VERBALE DELLA CONFERENZA DEI SERVIZI DECISORIA DEL 17 NOVEMBRE 2022

SITO "GESTIONI CULTURALI S.R.L.", Cantiere Via Michelangelo, Pescara.

Validazione e approvazione dei risultati delle indagini realizzate in riferimento al "PIANO DELLA CARATTERIZZAZIONE AMBIENTALE REDATTO AI SENSI DELL'ART. 245 E ALL. 2 ALLA PARTE IV DEL D.LGS. 152/06 adeguato ai rilievi emersi nella Conferenza dei Servizi del 09.03.2022" approvato con Determina Dirigenziale del Comune di Pescara n. 542 del 30/03/2022 (n. Reg. settoriale 39/2022).

Approvazione dell'Analisi di Rischio ai sensi dell'art. 242 comma 4 e dell'Allegato 1 alla Parte Quarta del D.Lgs. 152/06 e ss.mm.ii.

Figura 2: planimetria indagini di caratterizzazione eseguite

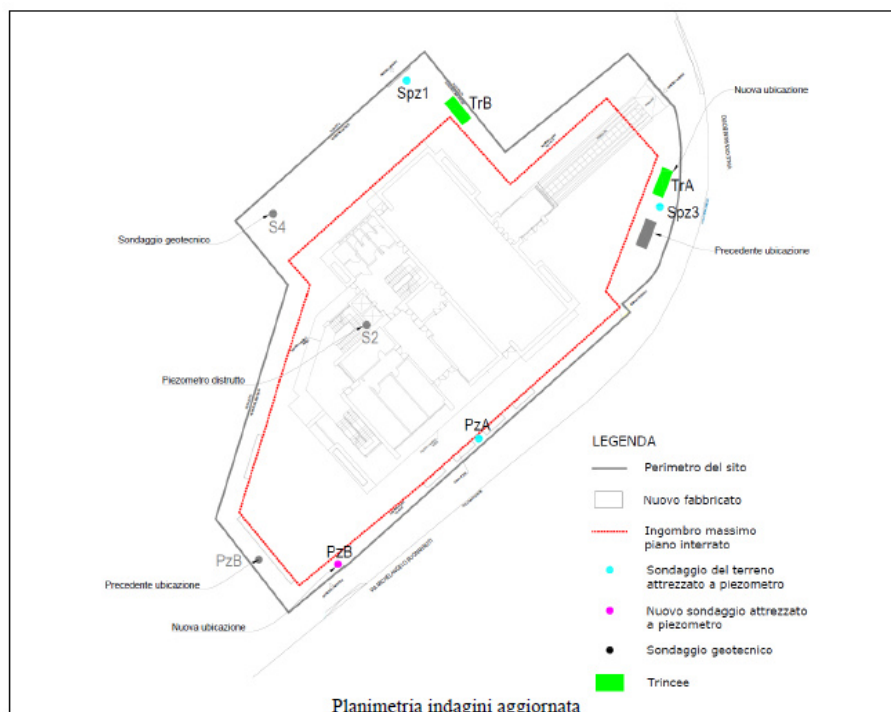
L'ing. Brandelli interviene per far presente che la direzione di deflusso della falda, ricostruita sulla base dei rilievi piezometrici di aprile 2022, non rispecchia l'andamento delle precedenti elaborazioni del 2019. Dato l'ingombro delle fondazioni del fabbricato, che sicuramente possono condizionare e/o alterare il naturale scorrimento delle acque sotterranee superficiali all'interno del sito, per una ricostruzione più attendibile sarebbe opportuno estendere i rilievi piezometrici anche ad altri punti di monitoraggio presenti nell'immediato intorno dell'area.

Il dott. Scurti fa presente che in ogni caso la piezometrica elaborata dalla ditta con i dati di aprile 2022 è da ritenersi comunque attendibile in quanto rispecchia il deflusso di falda caratterizzante l'areale circostante il sito. Prima di passare alle conclusioni, passa la parola al dott. Marinelli che innanzitutto conferma la proposta della ditta di effettuare, in occasione dei successivi monitoraggi in programma, i campionamenti delle acque di falda esclusivamente in modalità dinamica, quindi tramite pompa sommersa, ed aggiunge inoltre che dai prossimi monitoraggi ci si attende verosimilmente una diminuzione della contaminazione nelle acque sotterranee per il venir meno del carico inquinante proveniente dai terreni di riporto soprastanti e dai rifiuti interrati (tra cui un serbatoio) attualmente non più presenti in quanto rimossi durante gli interventi di MPRE svolti dalla ditta a partire dal 2019. Il dott. Marinelli ritiene in sostanza che la contaminazione rilevata nel sito è presumibilmente ed almeno per quota parte legata alle attività pregresse svolte nel sito dal precedente gestore e che eventuali ulteriori contributi provenienti dall'esterno saranno comunque valutati a valle dei successivi monitoraggi in programma.

- prevedendo, ai fini di una ricostruzione più attendibile del deflusso della falda, l'esecuzione di un rilievo piezometrico congiunto dei piezometri presenti nel sito GESTIONI CULTURALI, di quelli di nuova installazione che il comune di Pescara ha in programma di realizzare a breve nell'ambito di una campagna di indagine ambientale integrativa che riguarderà un lotto dell'area di risulta – ex stazione ferroviaria, nonché di quelli esistenti nel sito AMBRA; la ditta si impegna a contattare preventivamente ARTA Abruzzo per concordare le date dei monitoraggi e dei rilievi piezometrici, nonché il referente del Comune e di AMBRA, per l'accesso ai siti; qualora dovessero palesarsi delle difficoltà per l'accesso al sito gestito da AMBRA, la ditta potrà contattare l'ufficio comunale titolare di questo procedimento che provvederà al supporto amministrativo,
